**F\_** Dans certain cas, le lave linge ne démarre pas et le pictogramme « Mauvaise fermeture portillon tambour » s'affiche sur l'écran, alors que le tambour est correctement fermé

**GB\_** In certain case, the washing machin does not start and display the pictogram « bad closing of the drum doors » whereas the drum is correctly closed.

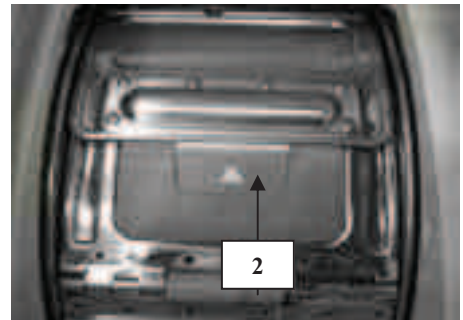
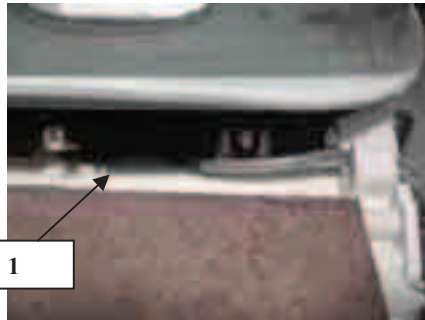
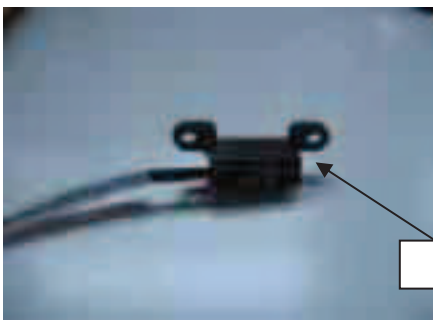
1\_ Detecteur vissé sur la cuve / magnet screwed on the tank / Auf dem Behälter geschraubter Detektor/ Detector atornillado sobre la cuba/  
Rivelatore avvitato sul serbatoio

2\_ Aimant mis dans le poussoir du portillon / magnet in the small door button / Mag gestellt im Drücker der Bahnsteigsperr / imán en el botón del portillo / magnete nel bottone del portello

**Solution SAV :** Vérifier le fonctionnement du capteur (continuité au niveau de la carte ou simulation de la détection avec un aimant).

- ⇒ Si NON OK changer le capteur.
- ⇒ Si OK ; changer le bouton du portillon. Commander la référence AS0001057 et voir le mode opératoire de changement inclus.

**ASS solution :** Check the operation of the sensor ( at level of the card or simulating the detection with a magnet).

- ⇒ If NO OK ; change the magnet.
- ⇒ If OK ; change the small door button. Order the reference AS0001057 and follow the procedure included.
